ГОСТ 24472-80 — ГОСТ 24474-80

ИНСТРУМЕНТ РАЗМЕТОЧНЫЙ. ЦИРКУЛИ

Типы и основные размеры

Изменение № 1 ГОСТ 24472—80 Инструмент разметочный. Циркули, Типы и основные размеры

Черт. 4

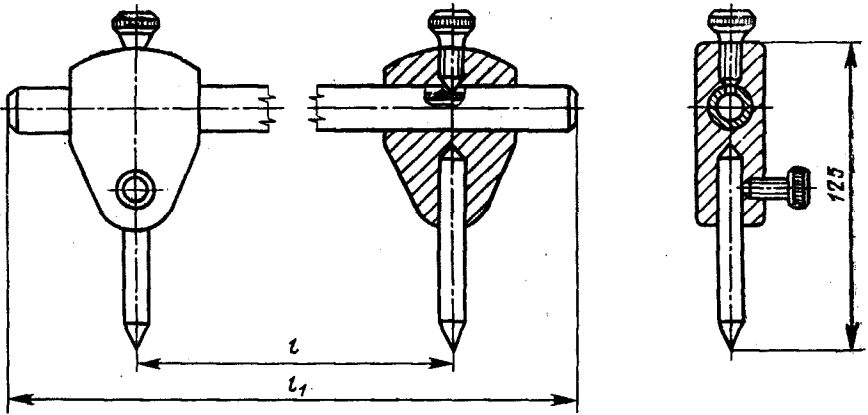
чертеж 4. Заменить правую проекцию, как указано на чертеже:
